積水化学工業株式会社

「エスロンWHTLP」仕様変更について

この度、エスロンWHTLPについて、管端仕上の仕様と結束数の変更を実施致します。

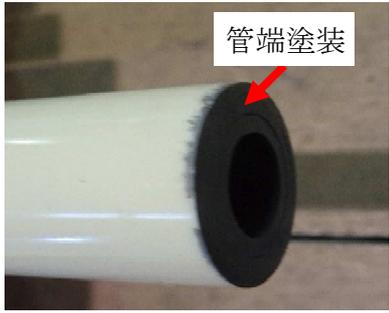
項目	変更内容																																																												
表示	<p>・以下の通り表示仕様に変更となります。</p> <p>① 製造番号略号 KN → KNE</p> <p>② 表示箇所 1か所/本 → 連続印字</p> <p>表示例</p> <p>エスロン  WHTLP 20A 190710 KNE</p>																																																												
管端仕上	<p>・管端塗装処理 から 保護キャップ装着に変更となります。</p> <div data-bbox="248 667 1393 1021" style="display: flex; justify-content: space-around;"> <div style="text-align: center;"> <p>[現行]</p>  <p>管端塗装</p> </div> <div style="text-align: center;"> <p>[変更]</p>  <p>外面未被覆部</p> </div> <div style="text-align: center;">  <p>保護キャップ</p> </div> </div> <p>・全ての製品に管端部外面に未被覆部(鋼管露出部)が形成されます。 未被覆部の長さは、現行品でも規定されております。</p> <p>・管端部は、塗装から保護キャップに変更しました。</p>																																																												
結束本数	<p>・以下の通り結束本数が変更となります。</p> <div style="display: flex; align-items: center; justify-content: center;"> <table border="1" data-bbox="248 1218 756 1653" style="margin-right: 20px;"> <caption>現行</caption> <thead> <tr> <th>呼び径 (A)</th> <th>結束数 (本)</th> <th>重量 (kg/束)</th> </tr> </thead> <tbody> <tr><td>15</td><td>30</td><td>203</td></tr> <tr><td>20</td><td>30</td><td>259</td></tr> <tr><td>25</td><td>25</td><td>304</td></tr> <tr><td>32</td><td>20</td><td>337</td></tr> <tr><td>40</td><td>17</td><td>328</td></tr> <tr><td>50</td><td>12</td><td>311</td></tr> <tr><td>65</td><td>7</td><td>255</td></tr> <tr><td>80</td><td>7</td><td>304</td></tr> <tr><td>100</td><td>5</td><td>285</td></tr> </tbody> </table> <div style="font-size: 2em; margin: 0 20px;">→</div> <table border="1" data-bbox="900 1218 1407 1653" style="border: 2px solid red;"> <caption>変更</caption> <thead> <tr> <th>呼び径 (A)</th> <th>結束数 (本)</th> <th>重量 (kg/束)</th> </tr> </thead> <tbody> <tr><td>15</td><td>100</td><td>677</td></tr> <tr><td>20</td><td>50</td><td>432</td></tr> <tr><td>25</td><td>40</td><td>486</td></tr> <tr><td>32</td><td>30</td><td>506</td></tr> <tr><td>40</td><td>20</td><td>386</td></tr> <tr><td>50</td><td>15</td><td>389</td></tr> <tr><td>65</td><td>15</td><td>546</td></tr> <tr><td>80</td><td>15</td><td>651</td></tr> <tr><td>100</td><td>10</td><td>570</td></tr> </tbody> </table> </div> <p>・梱包形態は変更ありません。(ビニル包装PPロープ4カ所4重巻)</p> <div data-bbox="316 1711 1350 1957" style="text-align: center;">  <div style="display: flex; justify-content: space-around; margin-top: 10px;"> <div style="text-align: center;"> <p>保護キャップ(黄)</p> <p>梱包ラベル</p> </div> <div style="text-align: center;"> <p>PPテープ(透明)</p> <p>PPフィルム(透明)</p> </div> <div style="text-align: center;"> <p>PPロープ(白)</p> <p>ビニルテープ(黒)</p> </div> </div> </div>	呼び径 (A)	結束数 (本)	重量 (kg/束)	15	30	203	20	30	259	25	25	304	32	20	337	40	17	328	50	12	311	65	7	255	80	7	304	100	5	285	呼び径 (A)	結束数 (本)	重量 (kg/束)	15	100	677	20	50	432	25	40	486	32	30	506	40	20	386	50	15	389	65	15	546	80	15	651	100	10	570
